ALMACÉN  
LIVERPOOL  
TAMPICO A41

AMERICAN EAGLE  
ÁREA 32.74 M<sup>2</sup>  
VENDOR 171

NOTAS DE ANTEPROYECTO  
SE AUTORIZA EL CORNER NUEVO DE LA MARCA AMERICAN EAGLE EN EL ESPACIO QUE ACTUALMENTE TIENE PERIMETRO Y MOBILIARIO GENÉRICO DEL CORNER DE LA MARCA AEROPOSTALE SECCIÓN 224, DEL ALMACEN LIVERPOOL TAMPICO A41.

**AMERICAN EAGLE LIVERPOOL TAMPICO JUVENILES**

PLANTA ARQUITECTONICA  
 ESC. 1:50

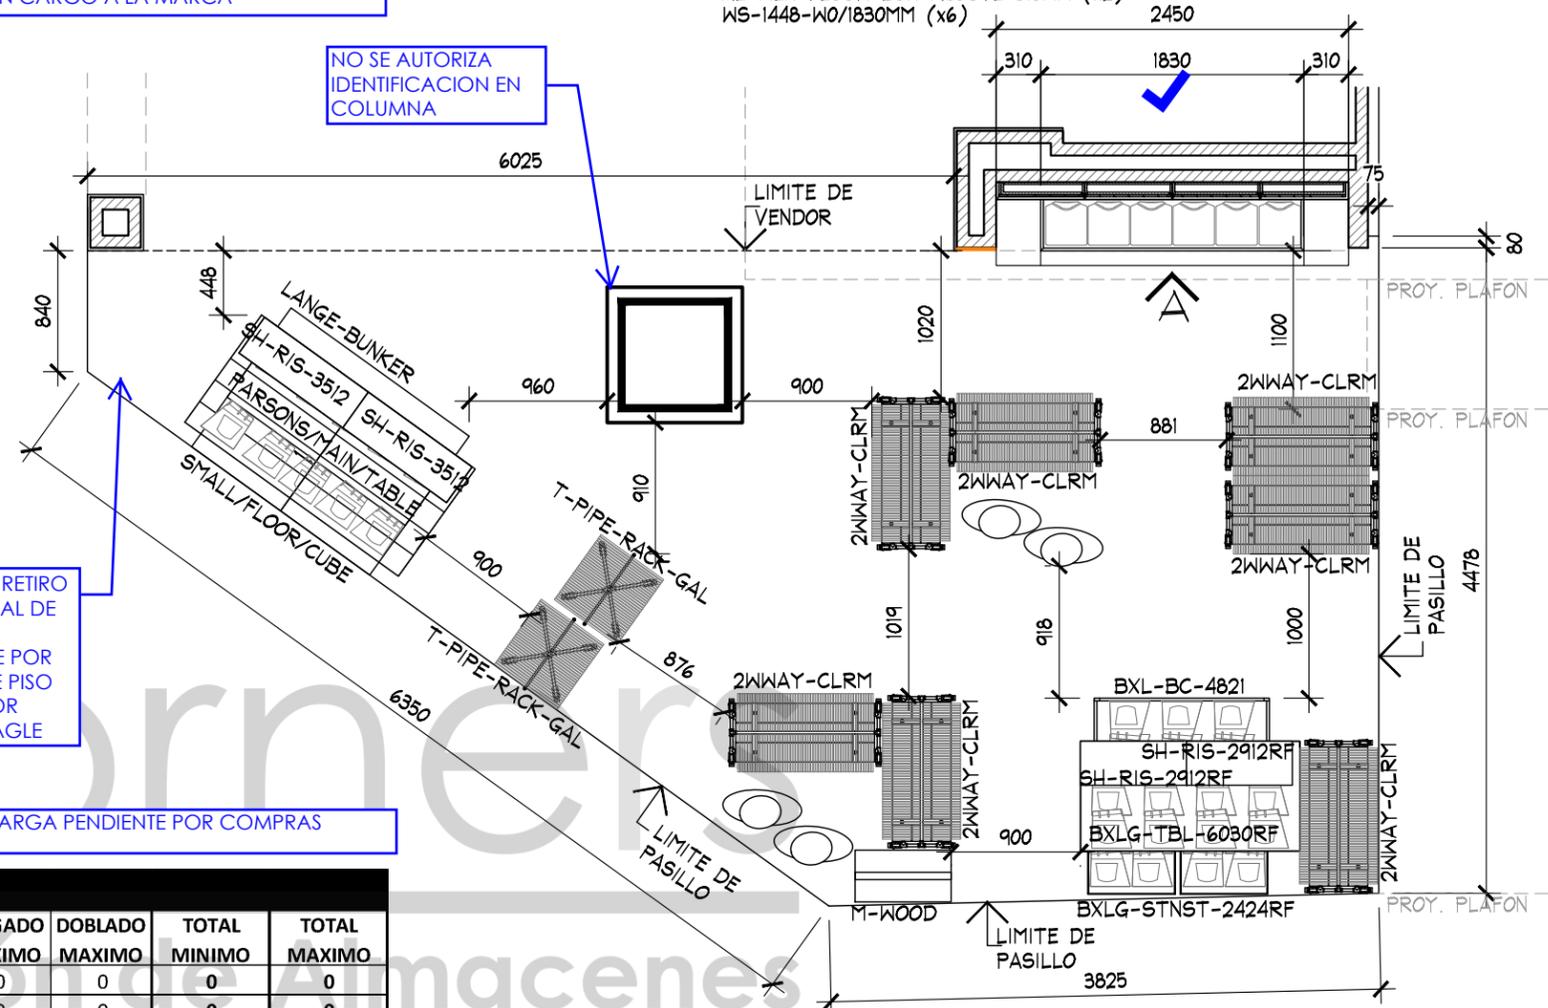
NO SE AUTORIZA IDENTIFICACION EN COLUMNA

- SE REQUIERE RETIRO DE ACABADO EN MUROS DE LA MARCA AEROPOSTALE.
- SE REQUIERE RETIRO DE ACABADO EN PLAFON DE LA MARCA AEROPOSTALE.
- SE REQUIERE REUBICACION DE COLUMNA ORNAMENTAL CON LETRERO DE LA MARCA AEROPOSTALE.
- SE REQUIERE RETIRO DE COLUMNAS Y TRABES ORNAMENTALES DE LA MARCA AEROPOSTALE.
- SE SOLICITA RETIRO DE PISO EXISTENTE DE LA MARCA AEROPOSTALE Y SE PROPONE PISO GENERICO DE LIVERPOOL TAMPICO.
- SE REQUIERE DE COLOCACION DE ZOCLO GENERICO DE LIVERPOOL TAMPICO.
- CONTEMPLAR TRABAJOS DE RETIRO, RESANE Y PINTURA, A IGUALAR A LOS EXISTENTES EN TIENDA POR THINK.
- CONTEMPLAR COLOCACION DE TAPIAL PROVISIONAL.
- CONTEMPLAR COLOCACION DE CONTACTOS EN MUROS INDICADOS EN PLANTA A UNA ALTURA DE 30cm POR THINK.
- EL MOBILIARIO CENTRAL Y PERIMETRAL SERA RETIRADO CON RECUPERACION; SERA ENTREGADO A LIVERPOOL AL LUGAR DESIGNADO POR LA TIENDA.

SE REALIZARÁ RETIRO DE PISO ACTUAL DE LA MARCA AEROPOSTALE POR ACABADO DE PISO GENERICO POR AMERICAN EAGLE

VALIDACION DE CARGA PENDIENTE POR COMPRAS

MARCA SE APEGARA A LAS NOTAS DE ANTEPROYECTO Y AL PROYECTO DE REDUCCION DE LA MARCA AEROPOSTALE

ALZADO A  
 ESC. 1:50

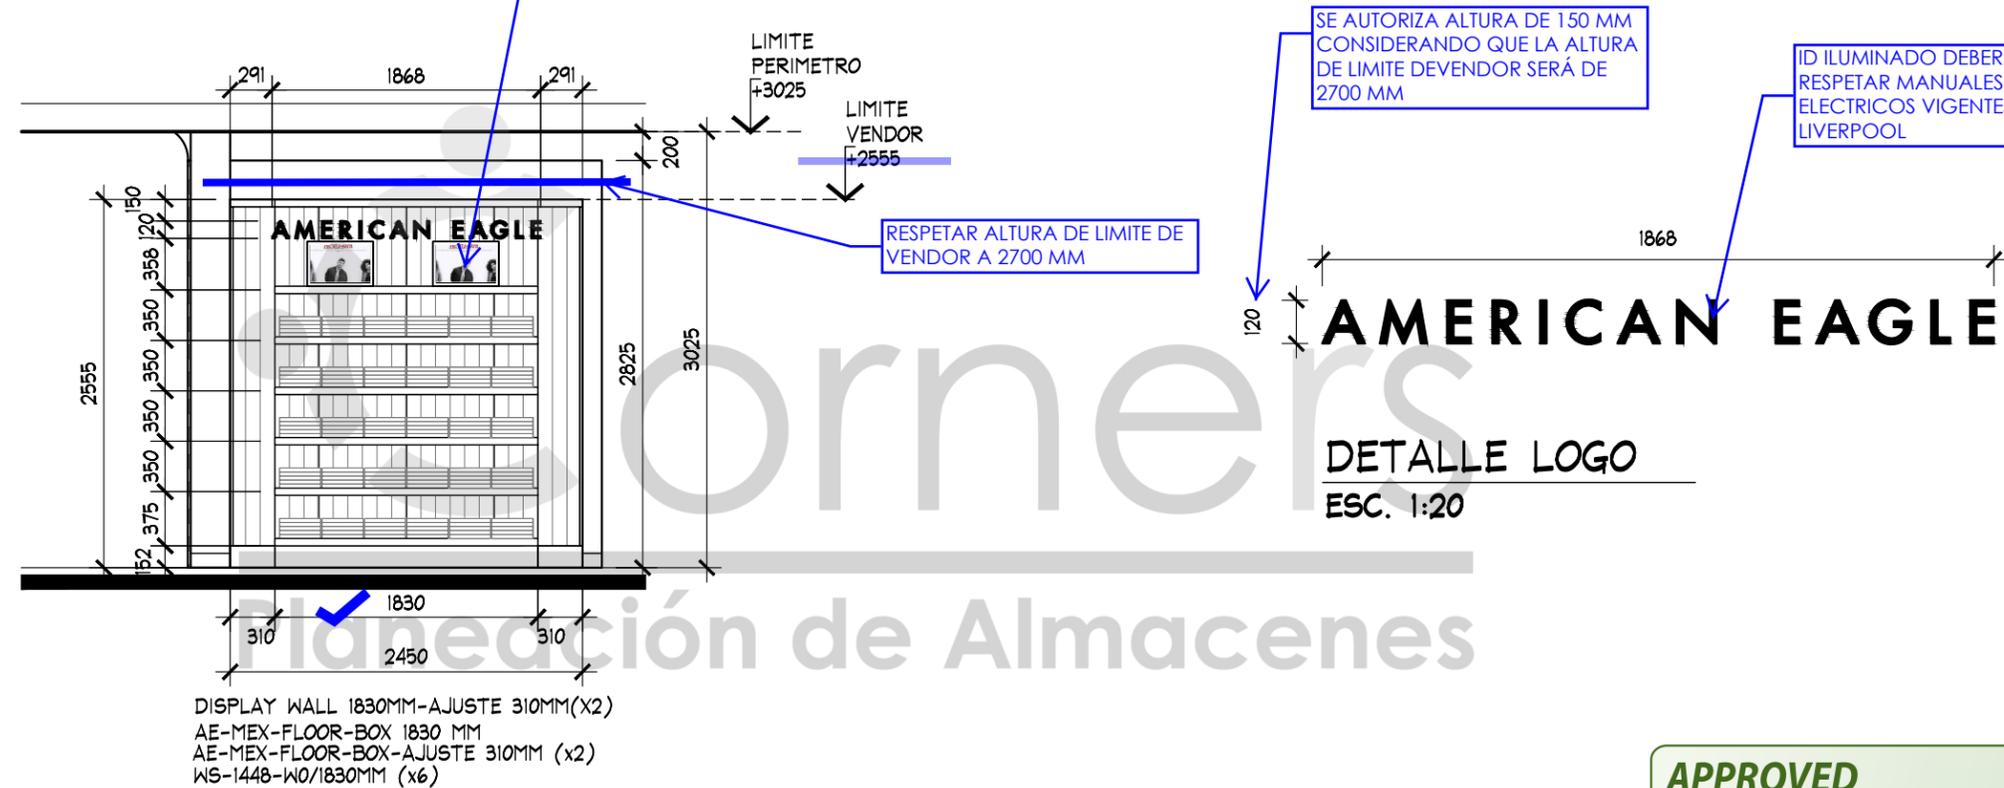
CUALQUIER ELEMENTO DISPLAY DEBEREA SER VALIDADO POR LA DIRECCION CORRESPONDIENTE

NOTA IMPORTANTE:  
 • VERIFICAR DIMENSION FINAL DE NICHOS, POSTERIOR A RETIRO DE MARCO METALICO Y/O ACABADO EN MURO.

**PLANTA DE ALBANILERIA**  
ESC. 1:50

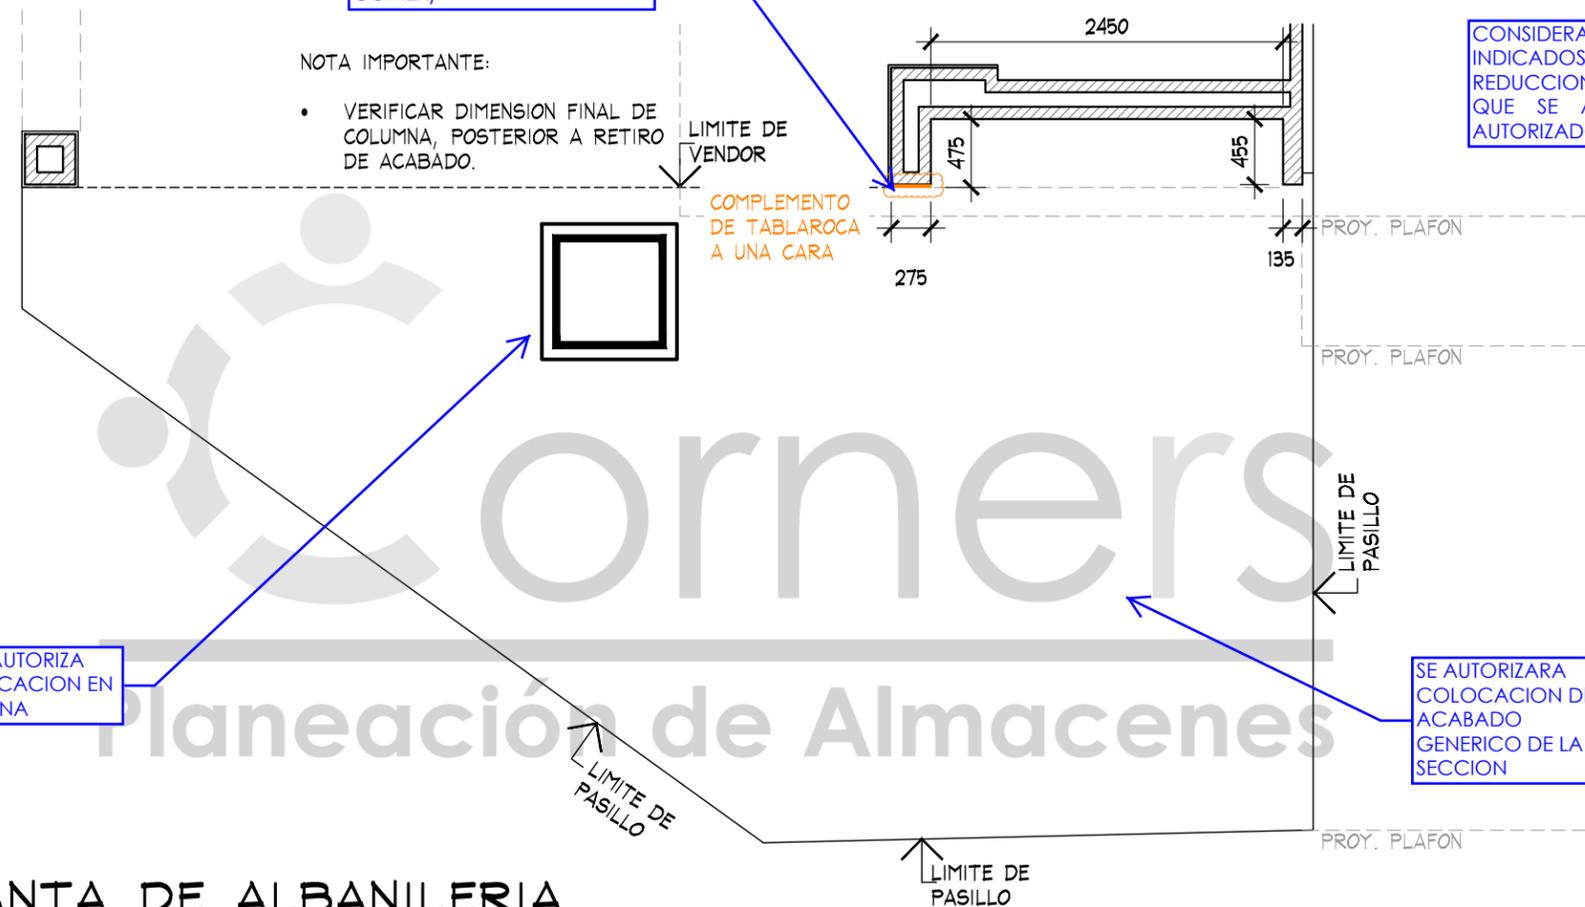
EL ACABADO DEL AJUSTE DE MURO DEBERÁ SER EL APLICADO EN ALBAÑILERÍA LIVERPOOL PT-102 (BLANCO COMEX)

NOTA IMPORTANTE:  
• VERIFICAR DIMENSION FINAL DE NICHOS, POSTERIOR A RETIRO DE MARCO METALICO Y/O ACABADO.

NOTA IMPORTANTE:  
• VERIFICAR DIMENSION FINAL DE COLUMNA, POSTERIOR A RETIRO DE ACABADO.

NO SE AUTORIZA IDENTIFICACION EN COLUMNA

SE AUTORIZARA COLOCACION DE ACABADO GENERICO DE LA SECCION

CONSIDERAR TODOS LOS AJUSTES INDICADOS EN EL PROYECTO DE REDUCCION DE LA MARCA AEROPOSTALE QUE SE ADJUNTARA AL ENVIO DEL AUTORIZADO

**PLANTA DE PISOS**  
ESC. 1:50

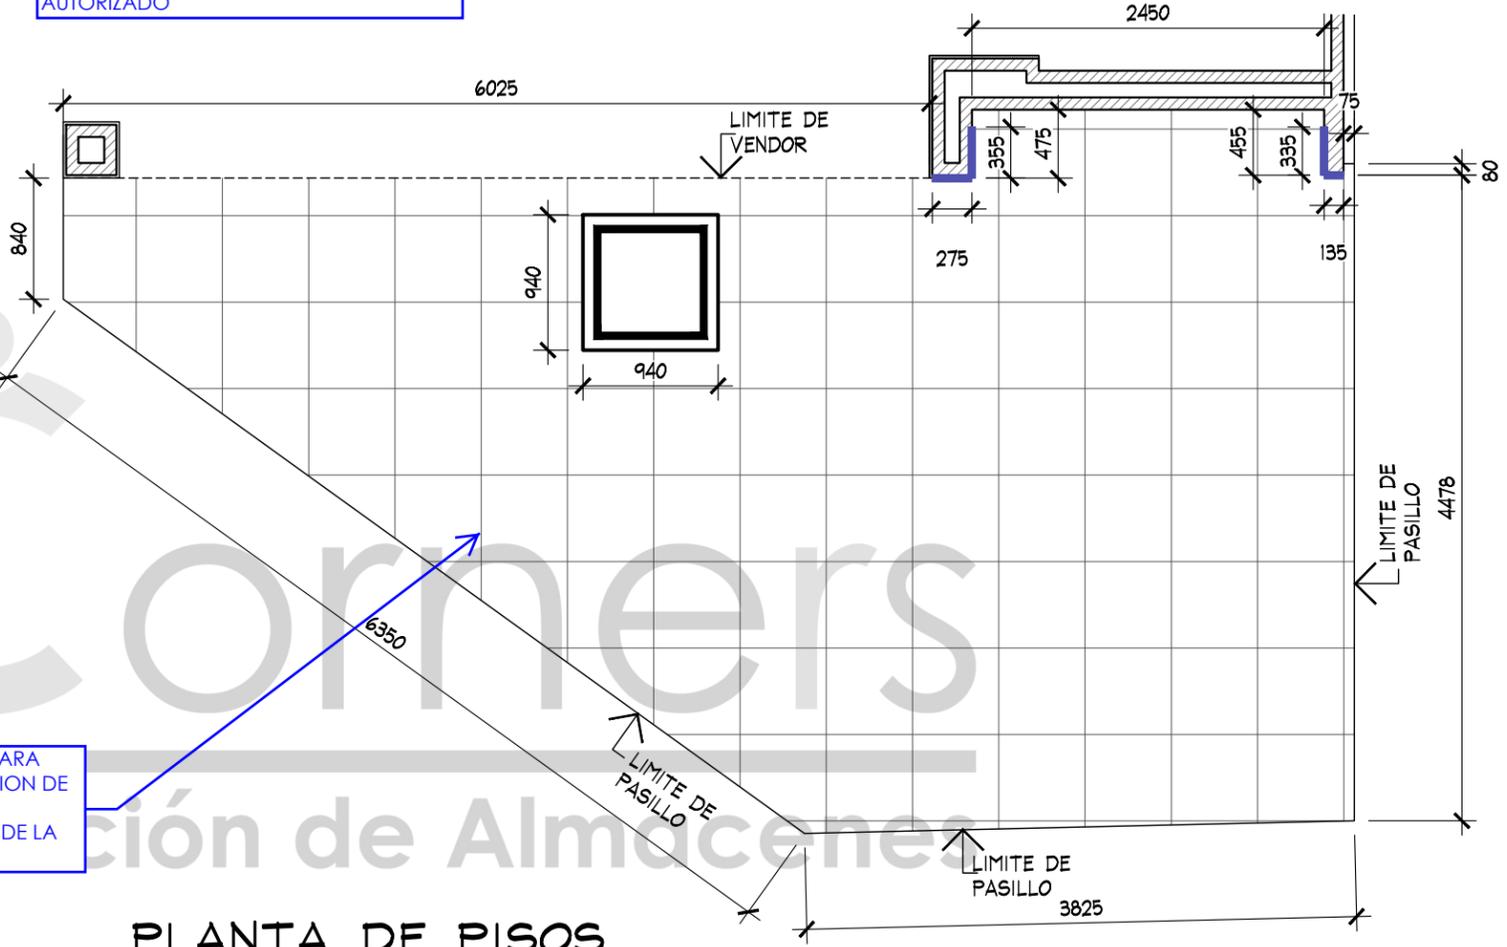
SE AUTORIZARA COLOCACION DE ACABADO GENERICO DE LA SECCION

CONSIDERAR TODOS LOS AJUSTES INDICADOS EN EL PROYECTO DE REDUCCION DE LA MARCA AEROPOSTALE QUE SE ADJUNTARA AL ENVIO DEL AUTORIZADO

PLANTA DE FUERZA  
ESC. 1:50

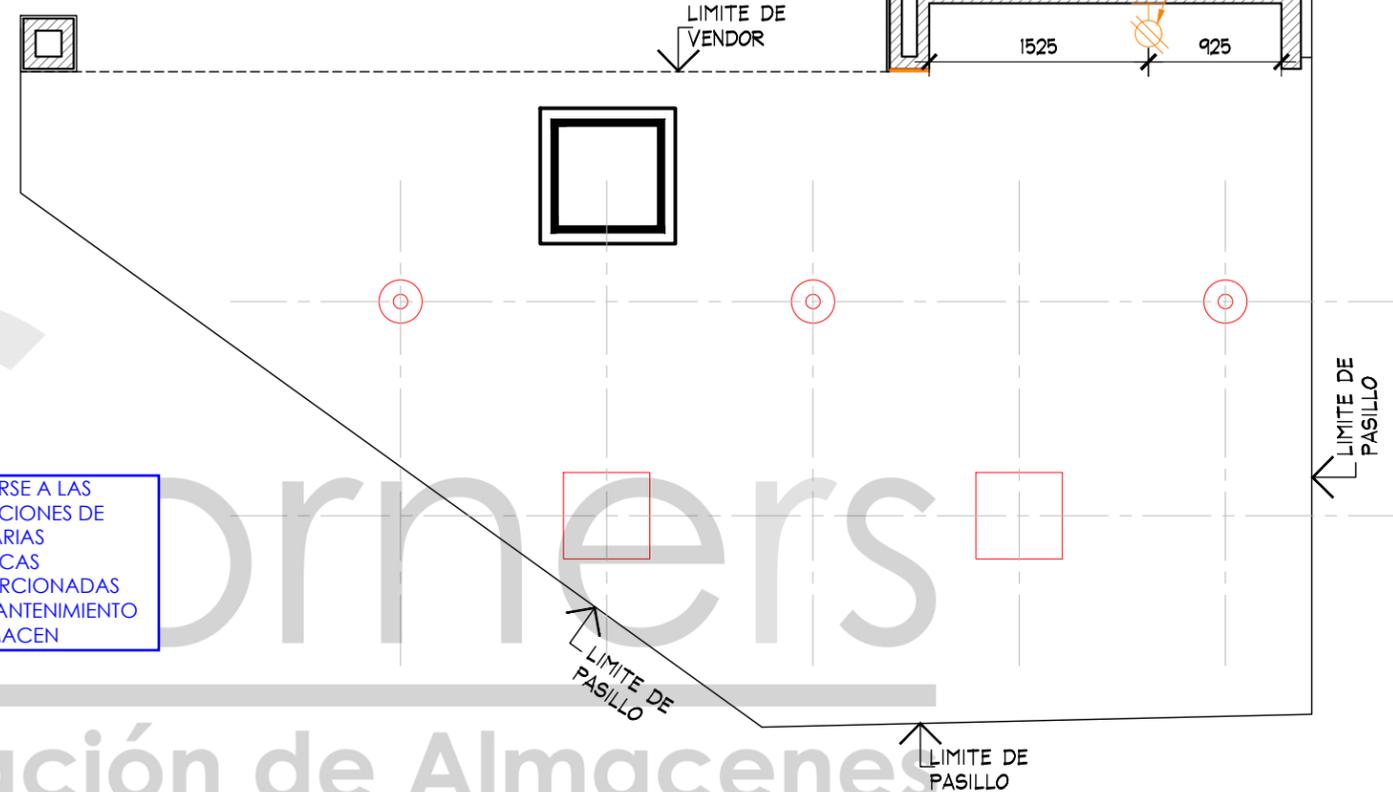
CONTEMPLAR CONTACTO NUEVO EN PERIMETRO PARA COLOCACION DE LETRERO ILUMINADO  
H=0.30m

APEGARSE A LAS INDICACIONES DE LUMINARIAS GENERICAS PROPORCIONADAS POR MANTENIMIENTO DE ALMACEN

NOTA IMPORTANTE:  
VERIFICAR COLOCACION DE LUMINARIAS EN SITIO, YA QUE REQUIERE ADECUARSE A LOS EJES EXISTENTES EN TIENDA

CONSIDERAR TODOS LOS AJUSTES INDICADOS EN EL PROYECTO DE REDUCCION DE LA MARCA AEROPOSTALE QUE SE ADJUNTARA AL ENVIO DEL AUTORIZADO
